4. F-1断層開削調査箇所付近に分布する堆積物の地層区分 及びF-1断層の活動性評価

①-1 検討内容 (1/2)

【R2.4.16審査会合における指摘事項No.10】

①指摘事項No.11に関する回答(1/3)

開削調査箇所(北側・南側)及びF-1断層開削調査箇所における活動性評価のイメージ図(ケース1) 調査位置図

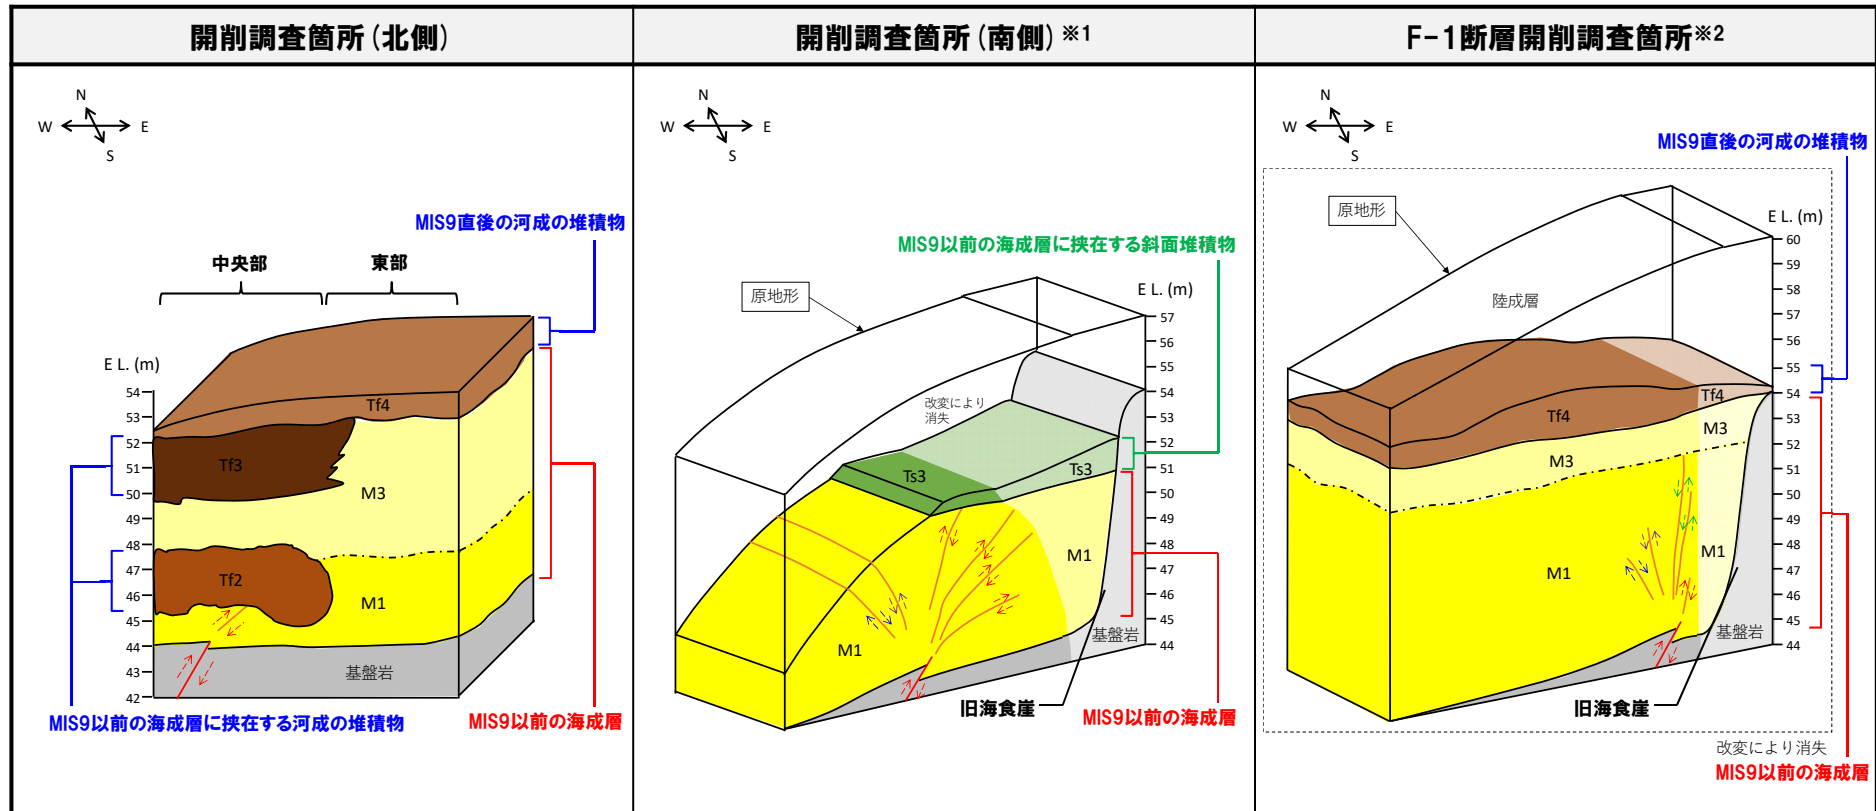
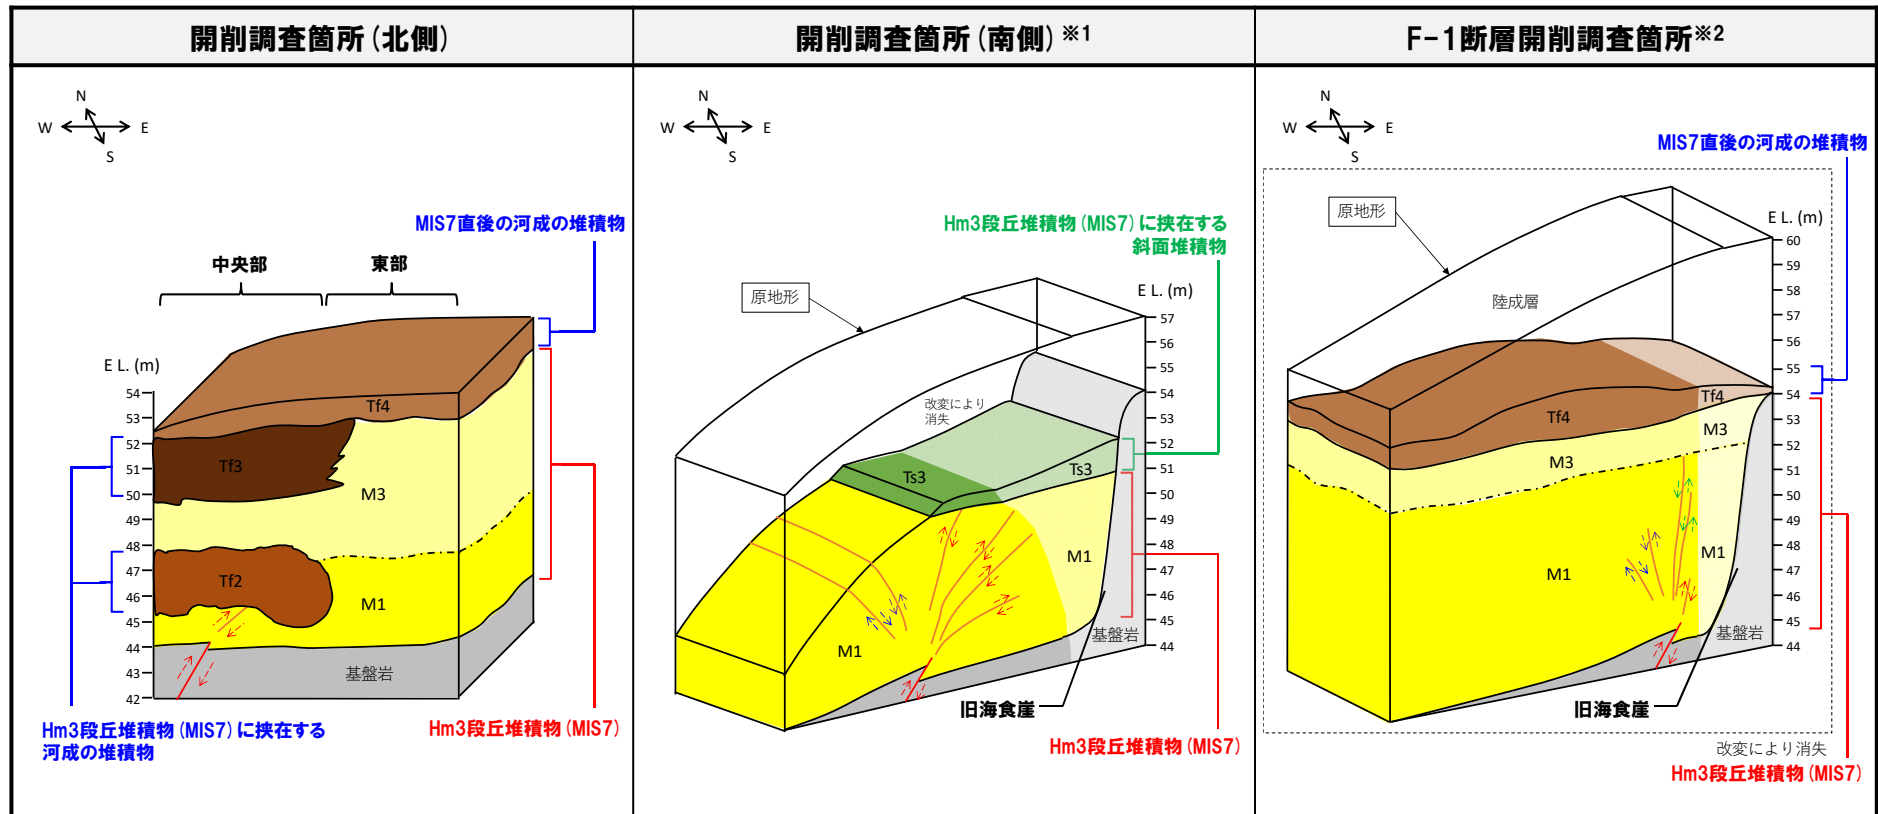
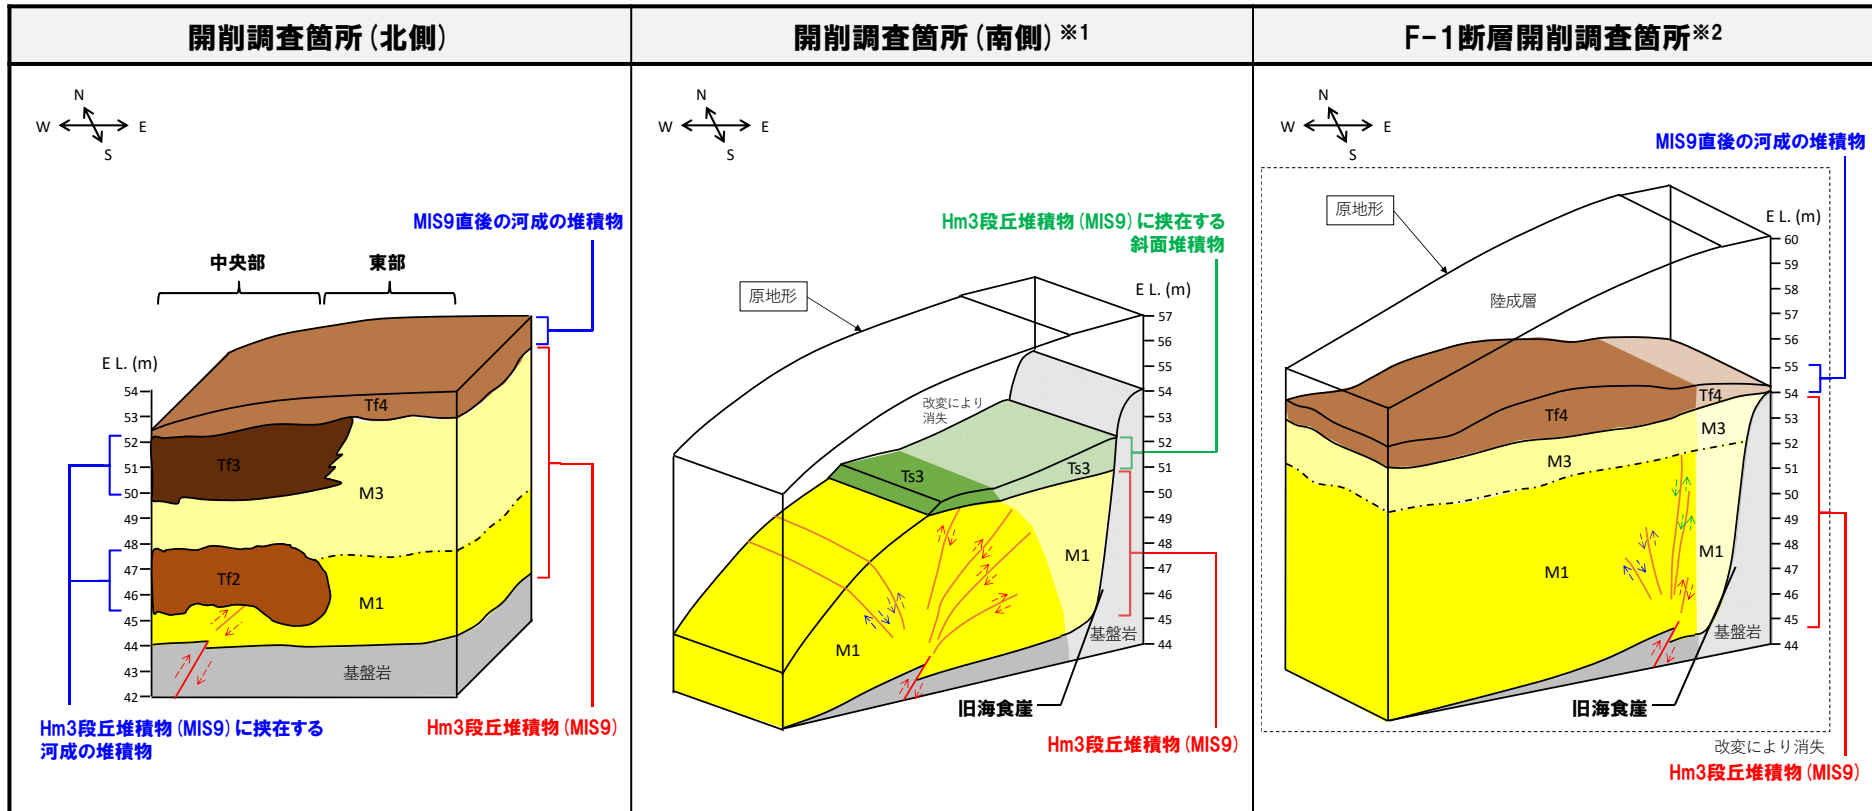
○既往の岩内層をHm3段丘堆積物に地層区分した場合(ケース2)についても、F-1断層の活動性評価に加えること。

- F-1断層に関連する小断層は、開削調査箇所(北側・南側)及びF-1断層開削調査箇所において、MIS9以前の海成層のうちM1ユニットに変位・変形を与えている。
- 小断層は、開削調査箇所(北側)において、MIS9以前の海成層に挟在する河成の堆積物(Tf2ユニット)に、開削調査箇所(南側)において、MIS9以前の海成層に挟在する斜面堆積物(Ts3ユニット)に変位・変形を与えていない。
- 以上より、小断層は、複数の調査箇所において、MIS9以前の海成層のうちM1ユニットに変位・変形を与えているが、MIS9以前の海成層に挟在する河成の堆積物(Tf2ユニット)及び斜面堆積物(Ts3ユニット)には変位・変形を与えていないことから、F-1断層の最新活動は、M1ユニット堆積中若しくは堆積終了後～Tf2ユニット及びTs3ユニット堆積前であり、それ以降の活動は認められない。

- F-1断層に関連する小断層は、開削調査箇所(北側・南側)及びF-1断層開削調査箇所において、Hm3段丘堆積物(MIS7)のうちM1ユニットに変位・変形を与えている。
- 小断層は、開削調査箇所(北側)において、Hm3段丘堆積物(MIS7)に挟在する河成の堆積物(Tf2ユニット)に、開削調査箇所(南側)において、Hm3段丘堆積物(MIS7)に挟在する斜面堆積物(Ts3ユニット)に変位・変形を与えていない。
- 以上より、小断層は、複数の調査箇所において、Hm3段丘堆積物(MIS7)のうちM1ユニットに変位・変形を与えているが、Hm3段丘堆積物(MIS7)に挟在する河成の堆積物(Tf2ユニット)及び斜面堆積物(Ts3ユニット)には変位・変形を与えていないことから、F-1断層の最新活動は、M1ユニット堆積中若しくは堆積終了後～Tf2ユニット及びTs3ユニット堆積前であり、それ以降の活動は認められない。

- F-1断層に関連する小断層は、開削調査箇所(北側・南側)及びF-1断層開削調査箇所において、Hm3段丘堆積物(MIS9)のうちM1ユニットに変位・変形を与えている。
- 小断層は、開削調査箇所(北側)において、Hm3段丘堆積物(MIS9)に挟在する河成の堆積物(Tf2ユニット)に、開削調査箇所(南側)において、Hm3段丘堆積物(MIS9)に挟在する斜面堆積物(Ts3ユニット)に変位・変形を与えていない。
- 以上より、小断層は、複数の調査箇所において、Hm3段丘堆積物(MIS9)のうちM1ユニットに変位・変形を与えているが、Hm3段丘堆積物(MIS9)に挟在する河成の堆積物(Tf2ユニット)及び斜面堆積物(Ts3ユニット)には変位・変形を与えていないことから、F-1断層の最新活動は、M1ユニット堆積中若しくは堆積終了後～Tf2ユニット及びTs3ユニット堆積前であり、それ以降の活動は認められない。

○いずれのケースにおいても、F-1断層は、後期更新世以降の活動は認められないことから、将来活動する可能性のある断層等ではないと評価される。

第16図 泊原発敷地内(第3図、第4図、A地点)の掘削断面の写真(北海道電力、2013)のスケッチと本論文の解釈。スケッチのもとになった写真には歪みがあるため、実際の標高を右端に示す(本文参照)

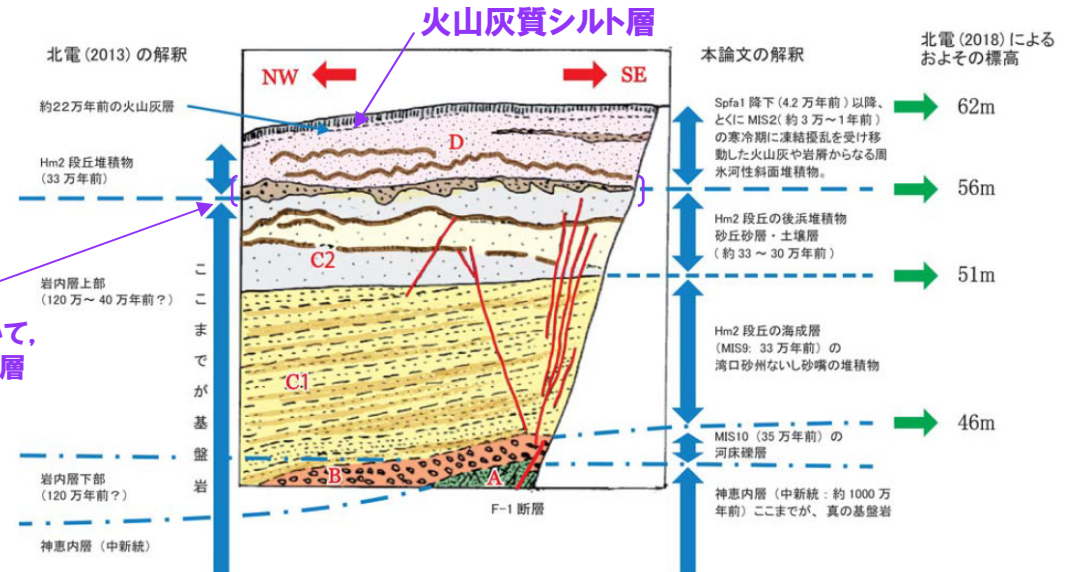
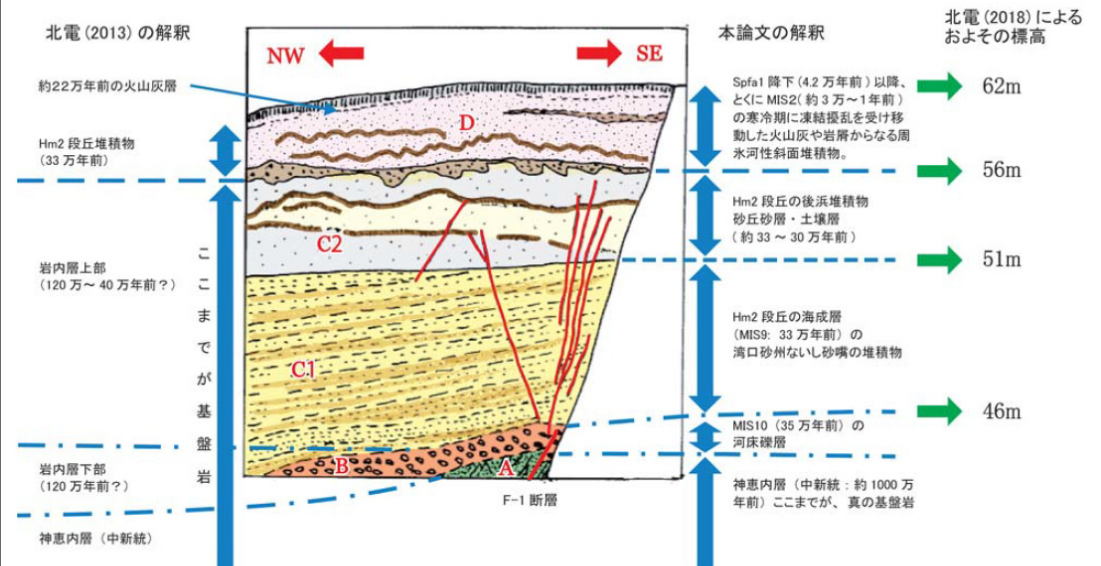
○開削調査箇所(北側)に認められる河成の堆積物(Tf2ユニット)及び開削調査箇所(南側)に認められる斜面堆積物(Ts3ユニット)について、小野・斉藤(2019)「活断層研究51号」が指摘している周氷河作用の影響を受けたものか否かの見解を示すこと。

- 小野・斉藤(2019)では、F-1断層開削調査箇所において認められる堆積物の一部について、周氷河作用の影響を受けたものであると指摘している(文献の詳細についてはP286参照)。
- 当該文献では、敷地及びその周辺に分布する段丘面間の斜面での当社トレンチ調査における火山灰分析の結果、Toya, Spfa-1等が表土直下で混在している状況が認められることから、これらの堆積物は周氷河作用による擾乱を受けたものと推定している。
- さらに、F-1断層開削調査箇所が上述のトレンチ調査箇所と類似する地形に位置していることを以って、既往評価において当社がHm2段丘堆積物としていた地層及びその上位の火山灰質シルト層を含む層厚6m程度の地層(当該文献では「D層」と呼称、次頁図参照)についても、同様に周氷河作用による擾乱を受けた周氷河性斜面堆積物であると断定している。
- また、十勝平野の事例を引用し、Spfa-1が周氷河作用による擾乱を受けた時期がMIS2であることから、D層を含む敷地の周氷河性斜面堆積物の形成時期もMIS2であるとしている。

- ①文献レビューの結果を踏まえた、周氷河作用の影響を受けた堆積物の特徴を確認するための観点についての検討結果は以下のとおり。
 - ・堆積時期の観点: 検討対象の地層の堆積時期(氷期かどうか)について確認する
 - ・活動層厚の観点: 敷地の位置する北海道における周氷河作用の影響を受ける深度は、地表から概ね2~3m程度となるものと考えられることから、検討対象層の深度について確認する
 - ・層相の観点 : 周氷河作用に伴うインポリューション, ソリフラクション等の影響を受けた場合、地層及びその内部の堆積構造は擾乱されると考えられることから、周氷河作用を示唆する擾乱の有無について確認する
- ②地質調査の結果、いずれの観点においてもTf2ユニット及びTs3ユニットに周氷河作用の影響を受けた堆積物の特徴は認められない。

- 開削調査箇所(北側)に認められる河成の堆積物(Tf2ユニット)は、周氷河作用の影響を受けていないと判断される。
- 開削調査箇所(南側)に認められる斜面堆積物(Ts3ユニット)は、周氷河作用の影響を受けていないと判断される。

③開削調査箇所(北側)における検討(2/3)

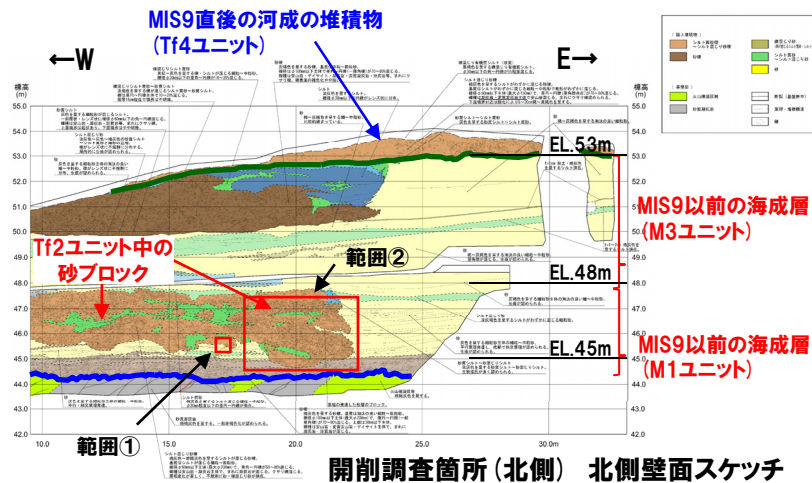
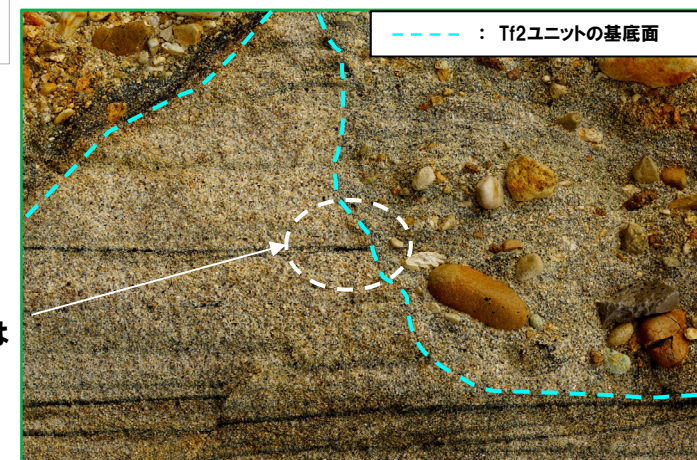
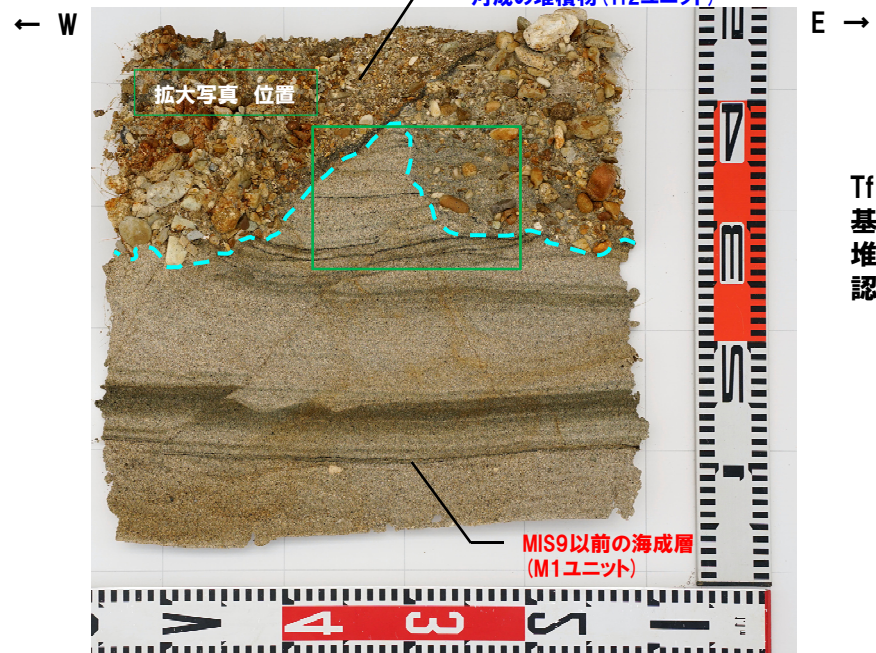
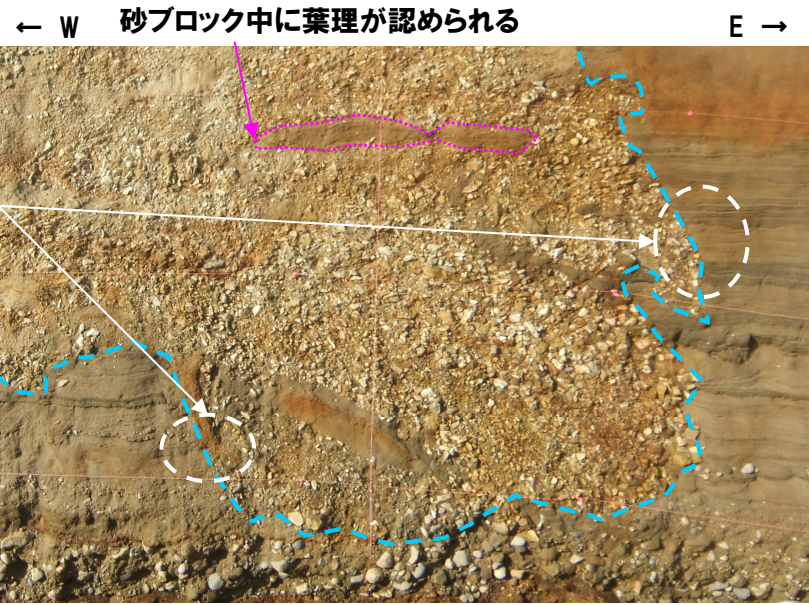
○堆積時期及び活動層厚の観点並びに層相の観点において、開削調査箇所（北側）に認められる河成の堆積物（Tf2ユニット）に周氷河作用の影響が認められるか否かの確認を行った。

- M1ユニット及びTf2ユニットに、周氷河作用を示唆する擾乱は認められない。

○開削調査箇所（北側）に認められる河成の堆積物（Tf2ユニット）は、周氷河作用の影響を受けていないと判断される。

④開削調査箇所(南側)における検討(2/3)

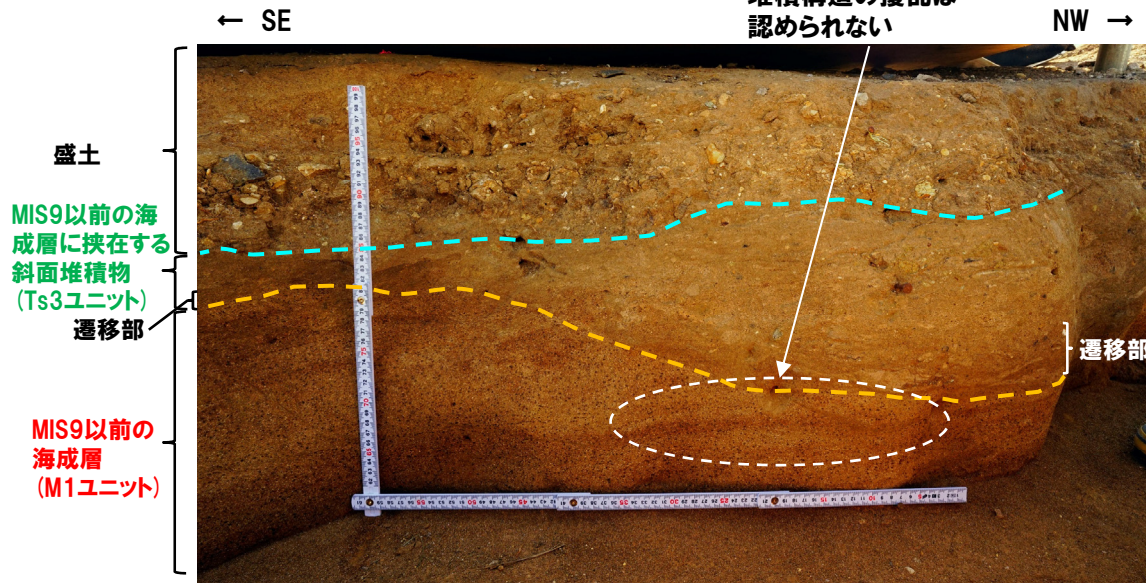
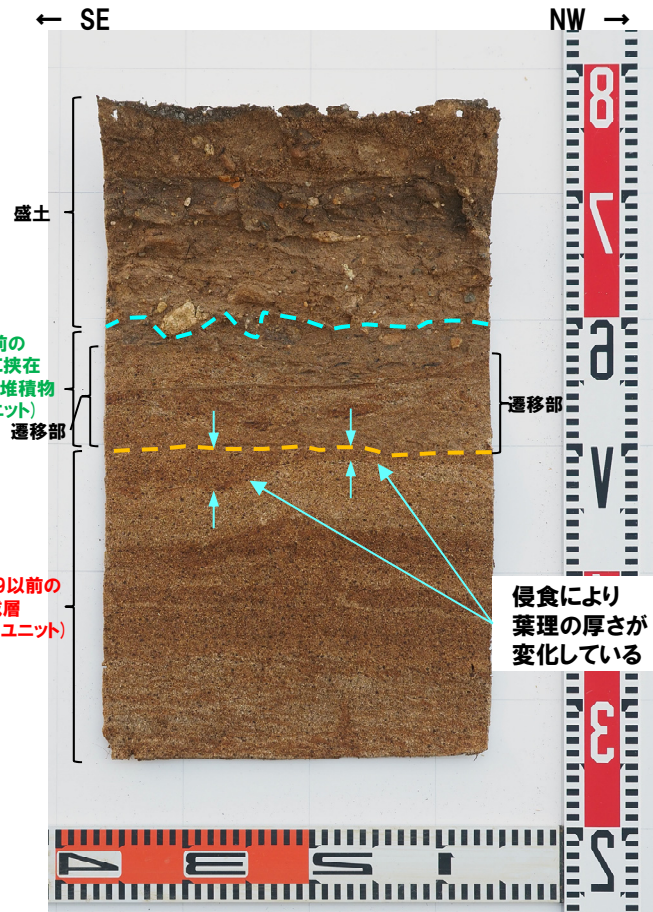
- 堆積時期の観点及び層相の観点において、開削調査箇所（南側）に認められる斜面堆積物（Ts3ユニット）に周氷河作用の影響が認められるか否かの確認を行った。
- なお、本調査箇所はTs3ユニットを含む標高約51m以上の地層が消失していることから、活動層厚の観点における確認は行っていない。

- M1ユニット及びTs3ユニットの侵食面に、周氷河作用の影響を示唆する擾乱は認められない。

- 開削調査箇所（南側）に認められる斜面堆積物（Ts3ユニット）は、周氷河作用の影響を受けていないと判断される。
